2023.12.21 v0.1

TITLE: Sheet_1		REV: 1.0
	Company: Your Company	Sheet: 1/1
	Date: 2023-12-16 Drawn By: Denjhang

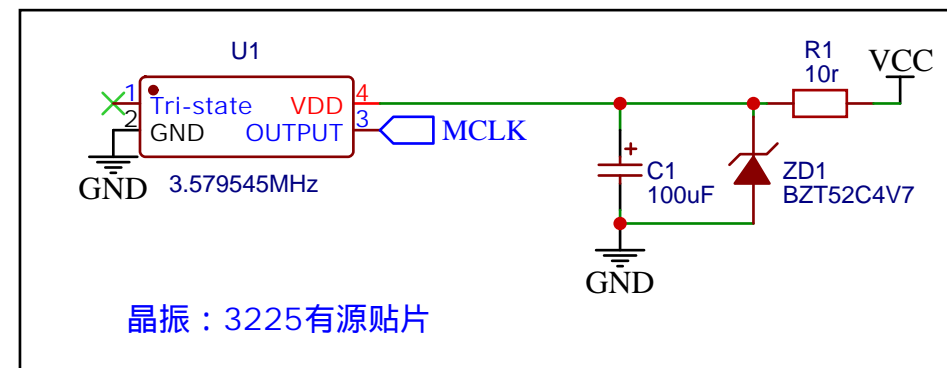
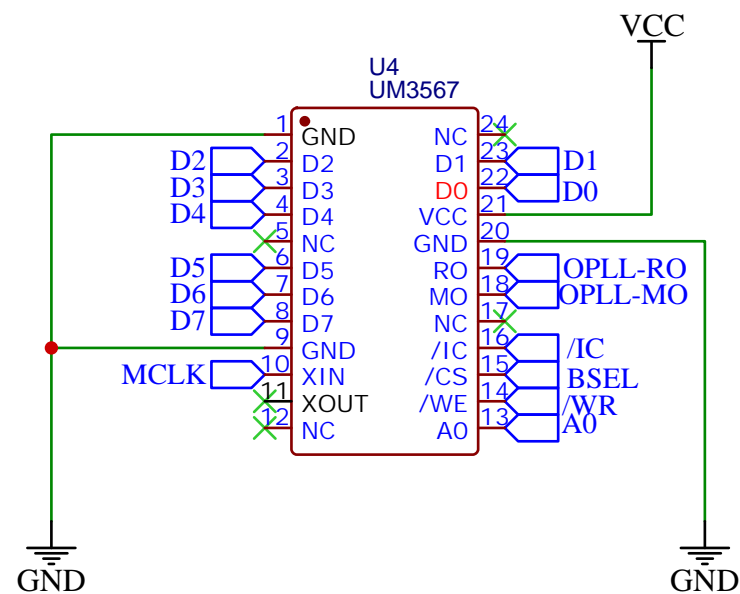
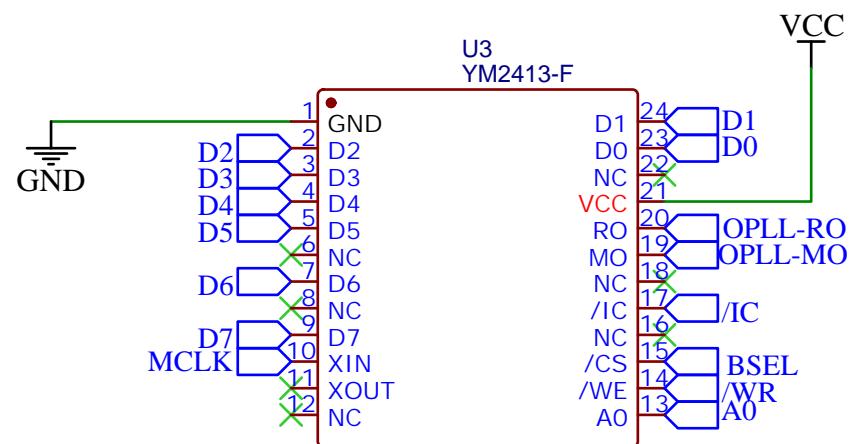
MO,RO一定不能通过数据总线路径

晶振：3225有源贴片

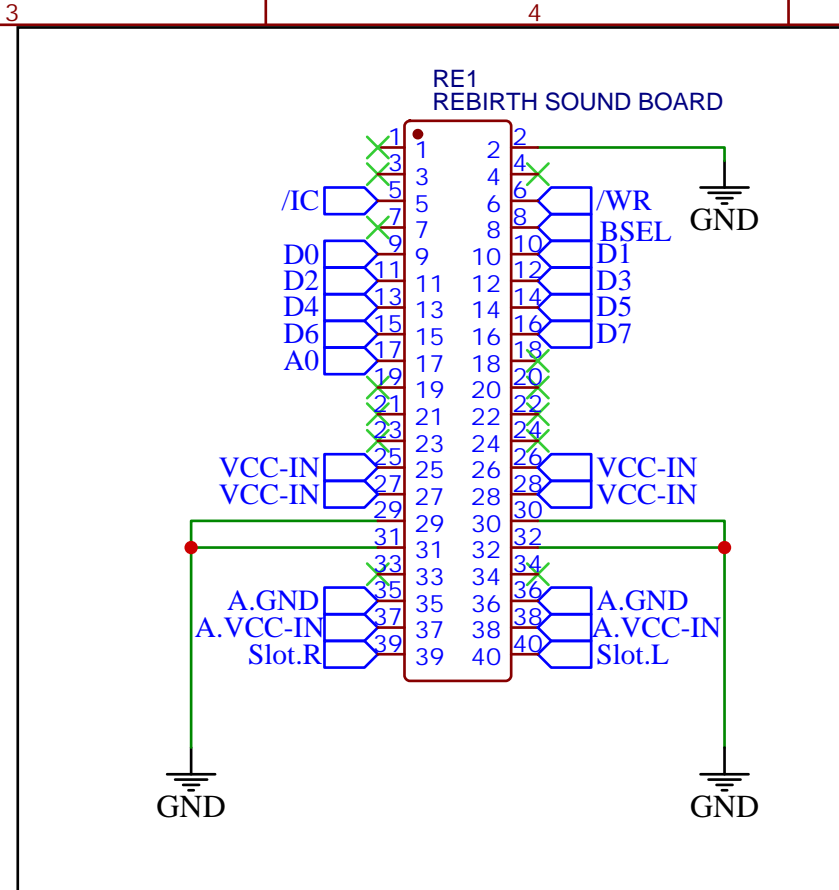
去掉二极管，那个会引起压降
